改善箇所説明図

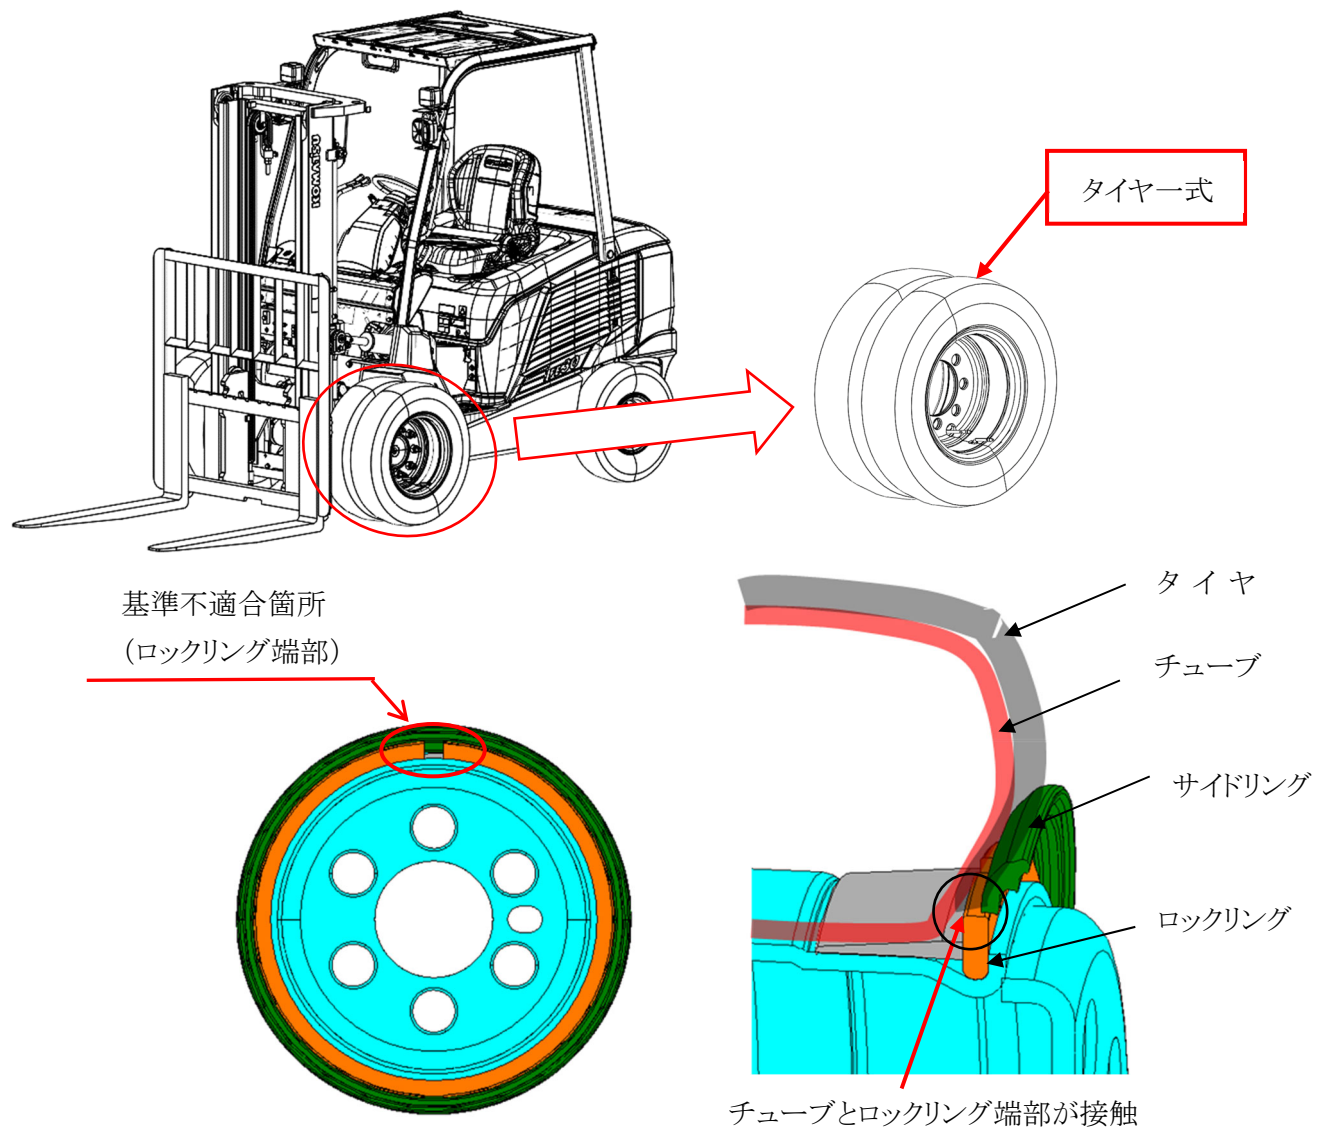
前輪に空気入りダブルタイヤを装着したフォーク・リフトにおいて、ホイールを構成するサイドリングとロックリングの形状が不適切なため、サイドリングがホイールから外れる場合がある。そのため、そのまま使用を続けると、タイヤがホイールからはみ出し、タイヤチューブがホイールのロックリングの端部に接触して穴が開き、パンクに至るおそれがある。

改善措置の内容: 全車両、対策品ホイールを装着したタイヤ式と交換する。

識別: ホイールの刻印にて識別する。
